**SAN SEVERO (FG): Parco eolico denominato "Parco eolico San Severo La Penna" sito nel territorio comunale di San Severo (FG) della potenza complessiva di 47,6 MW e relative opere di connessione.**

Proponente: Società Tozzi Green S.p.A.

Parere tecnico istruttorio della Direzione generale Archeologia, belle arti e paesaggio (ABAP).

6.3.2 - Allegato cartografico Coni Visuali - fasce di intervistabilità

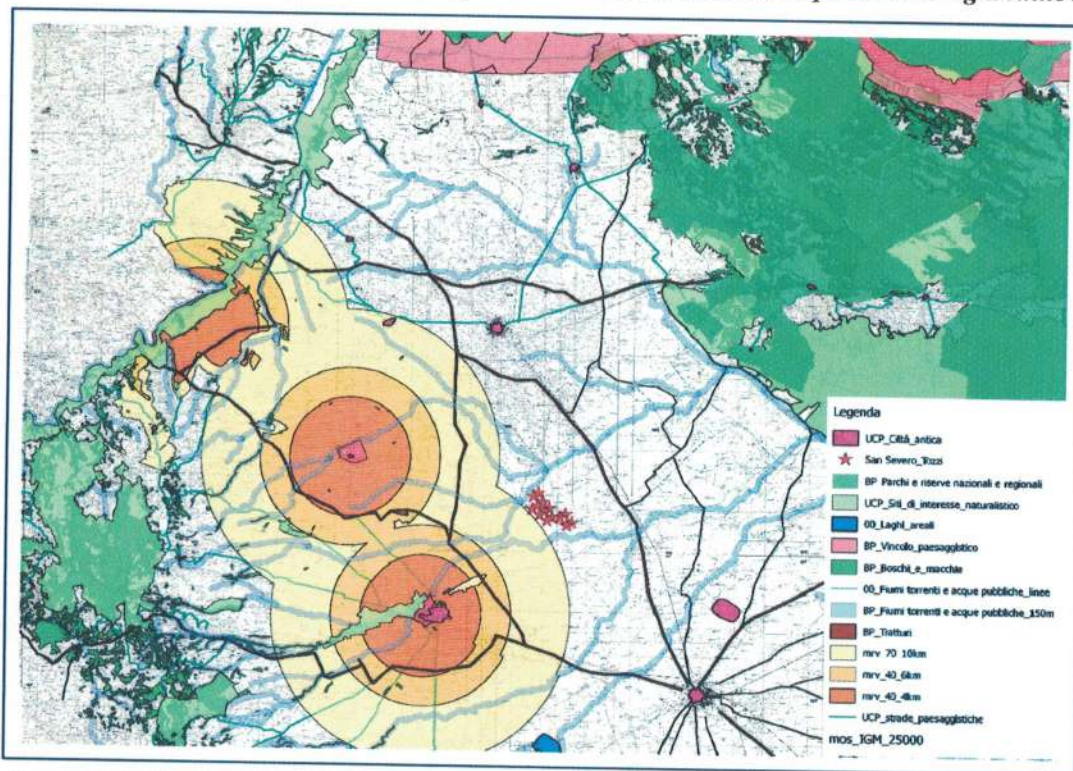
Coni visuali (fasce A=4 km, B =6 km e C=10 km) relativi ai Castelli di Lucera e di Fiorentino. L'impianto eolico proposto è localizzato in prossimità del cono visuale di Lucera (rappresentate con 14 stelline rosse).

**CONSIDERATO** che le suddette Linee guida (come già con il Regolamento Regionale della Puglia n. 24 del 30/12/2010), non consentono all'interno della fascia "C" (ambito distanziale di 10 km dal Castello di Lucera) la realizzazione di un impianto eolico quale quello del progetto in questione (h aerogeneratore = 175 m), permettendo invece la realizzazione di impianti per minieolico con aerogeneratori di altezza complessiva non superiore a 70 metri, con potenza superiore a 60 kW e in numero massimo di 3.

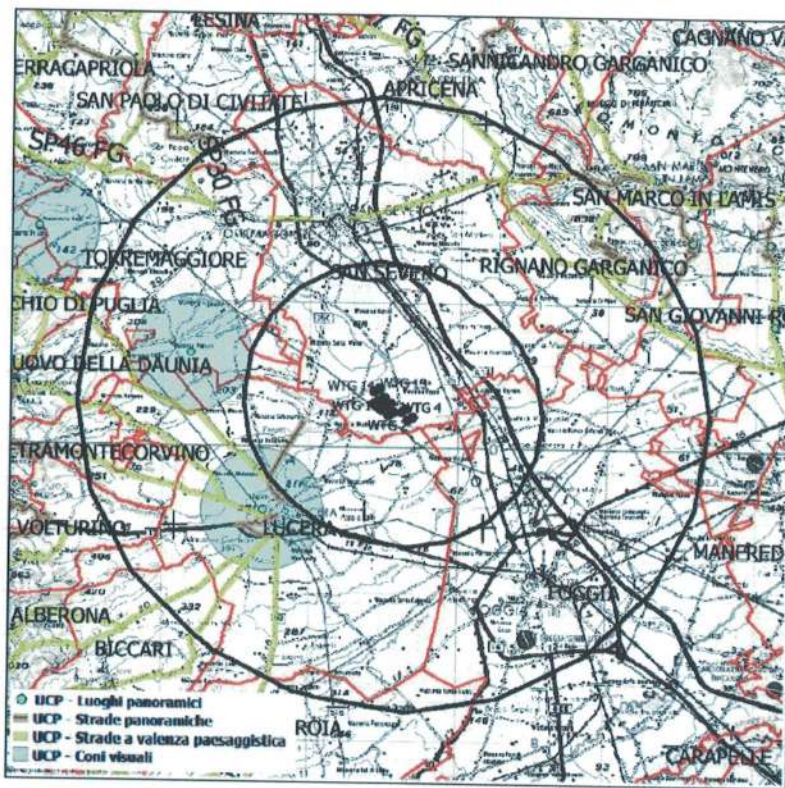
**RILEVATO** invece come, erroneamente e in maniera incompleta, la Società proponente nelle rappresentazioni cartografiche contenute negli allegati al SIA (All. 5) o in quelle riportate nel documento "Impatti cumulativi e impatto visivo", come anche in quelle riportate nel documento "Controdeduzioni parere CTVA n. 2966 del 14/03/2019" (cfr. pg. 24), ha rappresentato unicamente il cono visuale di 4 km, sebbene nel capitolo "Fotoinserimenti da strade panoramiche e a valenza paesaggistica" la stessa Società affermi che "l'impianto è pertanto interamente al di fuori dell'area tutelata di raggio pari a 10 km intorno ai punti panoramici, nella quale il Regolamento Regionale 24/2010 vieta l'installazione di nuovi impianti FER [ovvero impianti eolici] di grossa taglia". Si riporta di seguito detta cartografia:

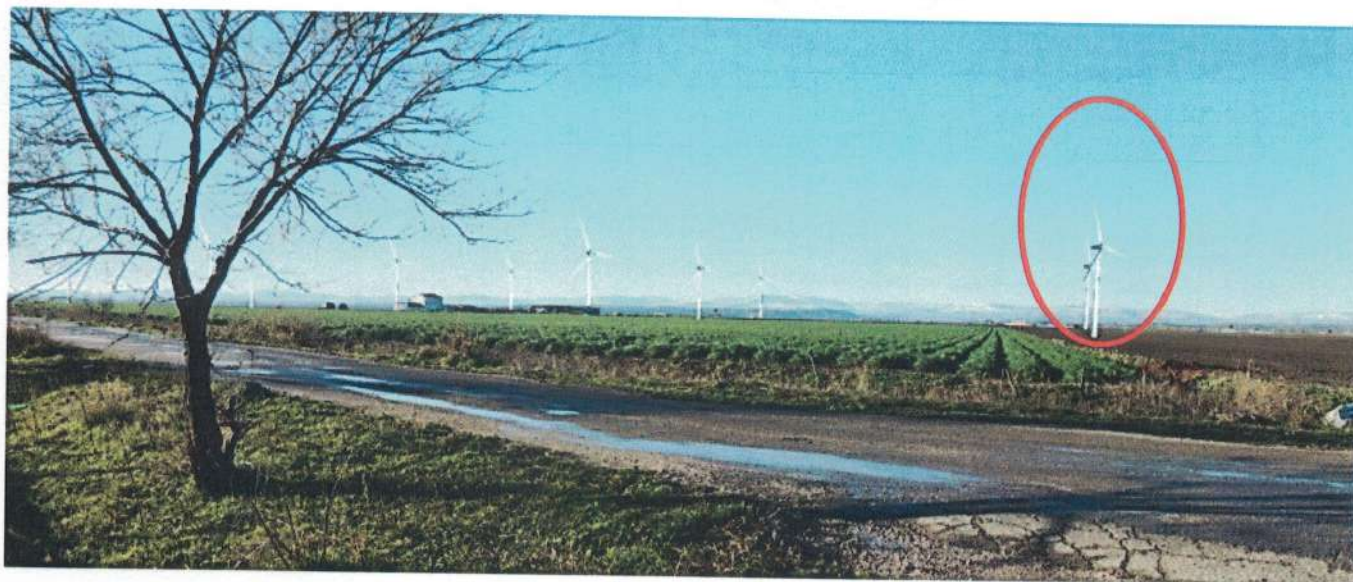
**RITENUTO** di dover confermare quanto questa Direzione generale ha già comunicato alla Società proponente durante la riunione del 15/11/2018 con la Commissione Tecnica di verifica dell'impatto ambientale - VIA e VAS, in merito alla non conformità di quanto rappresentato nelle fotosimulazioni prodotte per il presente progetto rispetto alla reale incidenza visiva dell'impianto eolico proposto. Quanto sopra deriva dal confronto operato tra le predette fotosimulazioni e quelle che la stessa Società ha prodotto per altri progetti (Cerignola "Borgo Libertà", Brindisi "Santa Teresa"), costituiti da aerogeneratori di uguale altezza (m. 175) o di poco superiore (180 m), ove ha rappresentato le relative pale eoliche con una

*maggiore altezza, rispetto a quelle raffigurate nelle fotosimulazioni del progetto in questione. Si riportano di seguito, a titolo di esempio, le fotosimulazioni relative al progetto Cerignola "Borgo Libertà" e Brindisi "Santa Teresa", confrontate con quello in esame:*

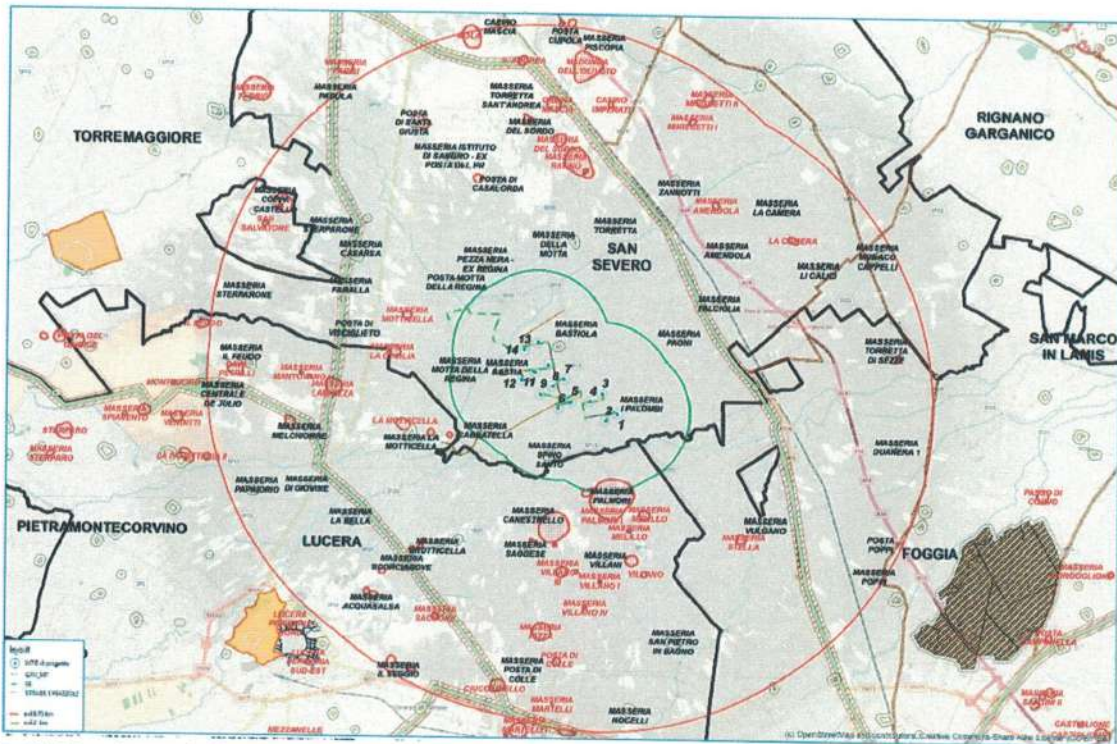
**CONSIDERATO** invece che gli impatti generati dall'impianto eolico proposto sulle aree a rischio archeologico, come anche sui beni culturali quali i tratturi presenti nell'area vasta di riferimento (AVI), sebbene indiretti, sono da considerarsi dei potenziali impatti negativi in quanto la realizzazione di detto impianto, altererebbe la percezione fisica dei luoghi e dei valori culturali e paesaggistici ad essi associati non consentendo "il perseguimento della tutela e della valorizzazione sia delle aree a rischio archeologico che delle aree appartenenti alla rete dei tratturi di cui all'art. 76, punto 2 lettera b)" [del PPTR], da attuarsi "impedendo ogni alterazione della integrità visuale e ogni destinazione d'uso non compatibile con le finalità di salvaguardia da perseguire attraverso la riqualificazione del contesto assicurando le migliori condizioni di conservazione e fruizione pubblica del demanio armentizio (art. 78, Direttive delle componenti culturali e insediative, co. 5 delle NTA del PPTR):

**Masseria I Palombi.**

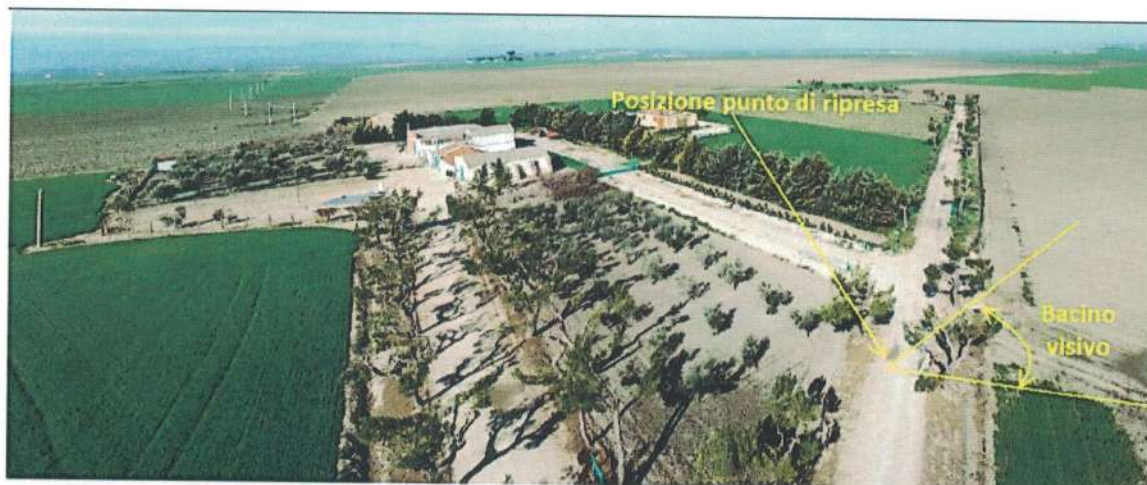
*fotoinserimenti”, al fine di valutare le interferenze visive dell’impianto eolico proposto rispetto alle Masserie (segnalazioni architettoniche) presenti in prossimità dello stesso impianto, laddove, dopo aver stabilito di posizionare il punto di ripresa “all’interno del recinto e dall’ingresso principale dell’azienda e/o del complesso” (come se la percezione del paesaggio sia da considerarsi solo “statica” e non “dinamica”), è giunta a conclusioni alle quali non è possibile aderire, in particolare ove si riferisce che “gli aerogeneratori visibili riprendono le linee verticali degli alberi e degli elementi della recinzione, risultando complessivamente coerenti con la morfologia naturale e artificiale dei luoghi, giungendo a conclusioni quali: “Pertanto con riferimento alla potenziale interferenza visiva dalla masseria, la realizzazione del parco è compatibile con la salvaguardia dei valori paesaggistici della Masseria Spino Santo” [ovvero Masseria Palombi, oppure Masseria Sabbatella, ecc.], considerato che in molti dei casi considerati (ad esempio Masseria Spino Santo, Masseria I Palombi, sotto riportata come tratta dalla documentazione citata) è sufficiente spostare di pochi metri il punto di osservazione per cogliere la visione dell’impianto eolico nella sua interezza e per evitare l’interposizione di alcuni ostacoli naturali (alberi) presenti.*

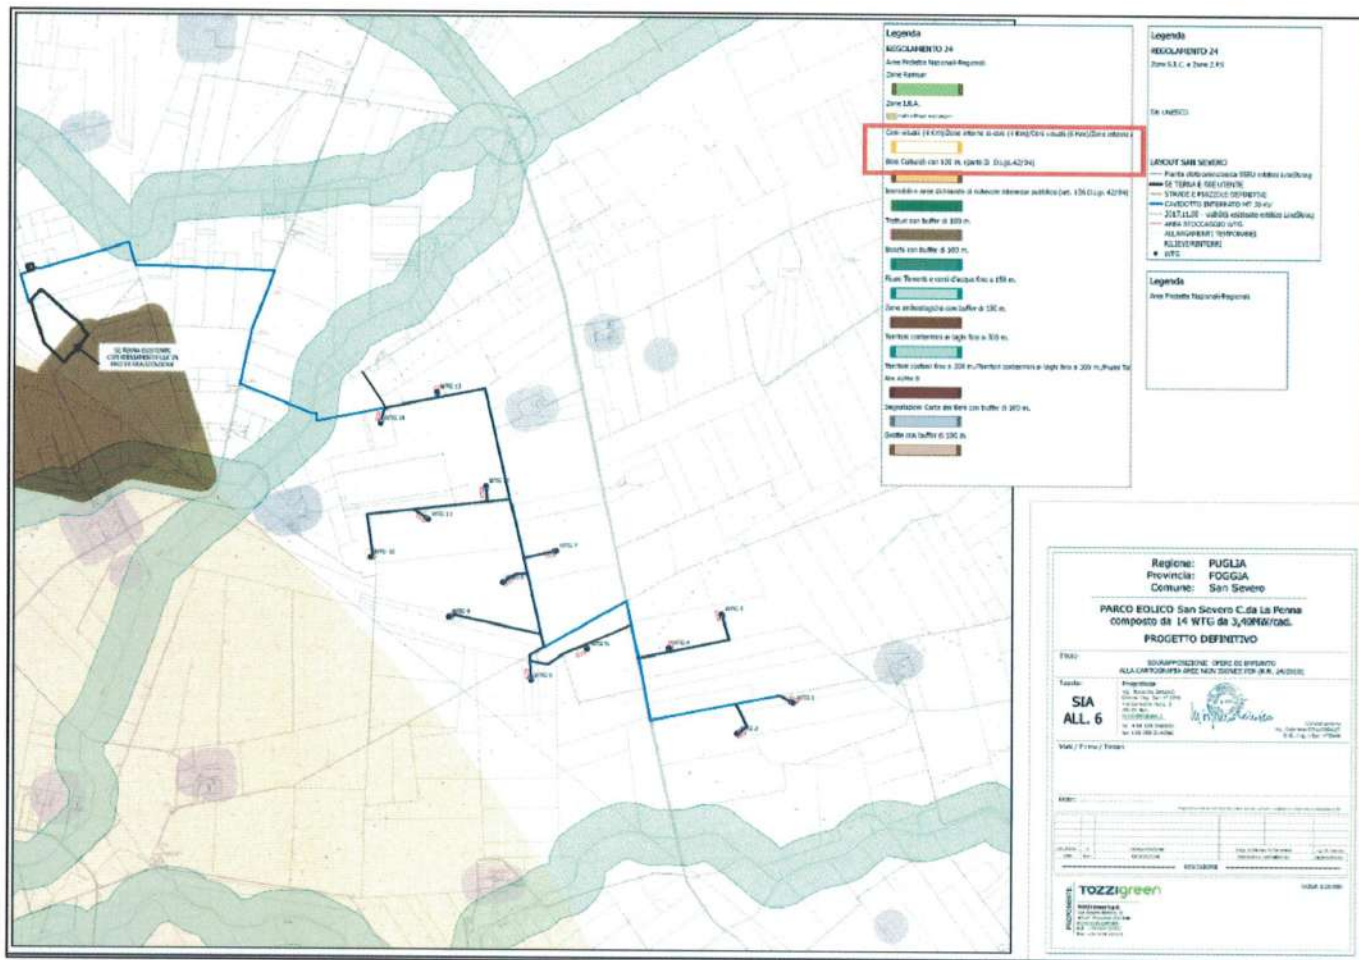
**RITENUTO** che, rispetto a quanto affermato dalla Società proponente a pg. 37, la tavola richiamata (ALL. 6 al SIA) per controdedurre quanto rilevato nel parere tecnico istruttorio negativo in merito alla incompleta rappresentazione dei coni visuali (di cui al PPTR e al RR n. 24/2010) nella documentazione progettuale, in realtà non chiarisce affatto che il “Cono visuale” rappresentato è riferito al Cono visuale di 10 km dal Castello di Lucera (punto panoramico non riportato nella relativa cartografia), come è possibile verificare dalle seguenti immagini (SIA – ALL. 6, tavola completa e dettaglio della voce “coni visuali” come effettivamente riportata in legenda):

Ingrandimento della voce della legenda relativa ai Coni visuali come integralmente riportata nella tavola "SIA-ALL.6". Si noti la non corrispondenza del colore di riempimento riportato in legenda (bianco) con quanto rappresentato nella tavola (colore arancio chiaro) e soprattutto la dicitura della relativa voce che non riporta affatto l'indicazione "Coni visuali (10 Km)", né tantomeno tale informazione può essere dedotta da quanto rappresentato nella medesima tavola. Risulta pertanto impossibile riconoscere il cono visuale di 10 km nella tavola citata nel "documento di Controdeduzioni".
